品番	S 321ACR Q	品名	タンクふた	1 / 3
----	------------	----	-------	-------

衛生陶器補修品互換性情報

No. E0026

件名 タンク整流ジャバラについて

タンクふた底の違い

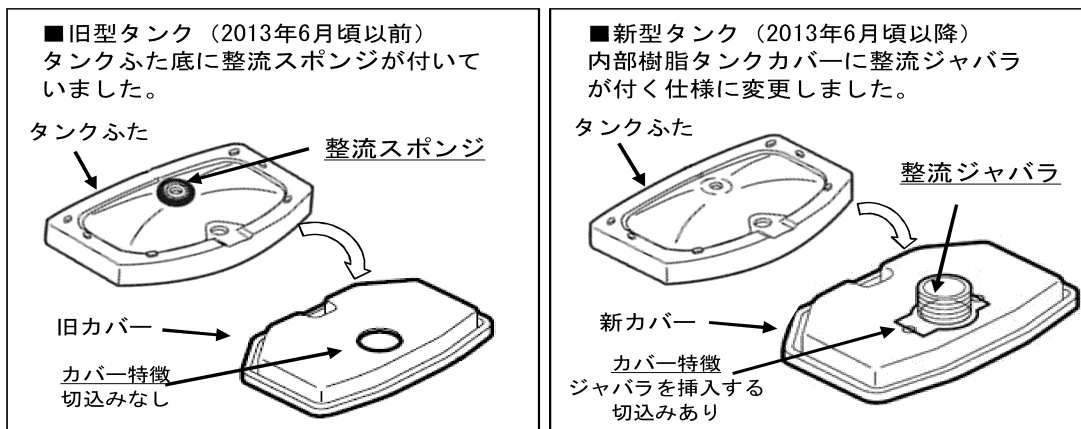
■対象製品のタンクふたには、ふた底に整流スポンジが付いているものと、付いていないものがあります。 2013年6月頃から順次整流ジャバラ式に切り替えられています。
(新旧でカバー形状は異なりますが、整流ジャバラのみの取り替えは可能です)

- 現行製品は整流ジャバラ式に切り替わっていますので、整流スポンジは付いていません。
- 現在のタンクふた、陶器タンク式、内部樹脂タンク式、内部樹脂カバーのみの補修品には、整流ジャバラが付いていますので、補修の際、タンクふた底に整流スポンジが付いている場合は、はがして整流ジャバラ式に切り替えてください。
- 整流スポンジを付けたまま整流ジャバラ仕様のカバーを付けると、ふたが浮いてがたつきや漏水の原因となりますので、必ず整流スポンジは、はがしてください。
- 既に整流ジャバラが付いている製品に対して、補修品を手配すると整流ジャバラがだぶる場合があります。その場合は破棄ください。
